## **CEĻU DROŠĪBAS AUDITA ATZINUMS Nr. 06 AD/11-139**

Tehniskajam projektam

### **Madonas pilsētas Saules ielas (posmā no Rīgas ielas līdz Rūpniecības ielai) rekonstrukcija**

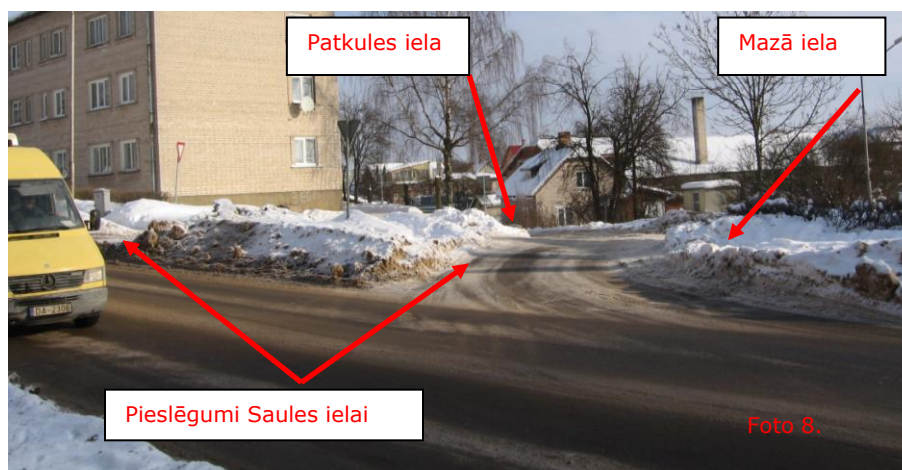
➡ *Saules ielas labajā pusē esošai ietvei ir izbūvēti pakāpieni, kas liedz pa šo ietves posmu pārvietoties cilvēkiem ratiņkrēslos, kā arī cilvēkiem ar bērnu ratiņiem (Foto 5.).*
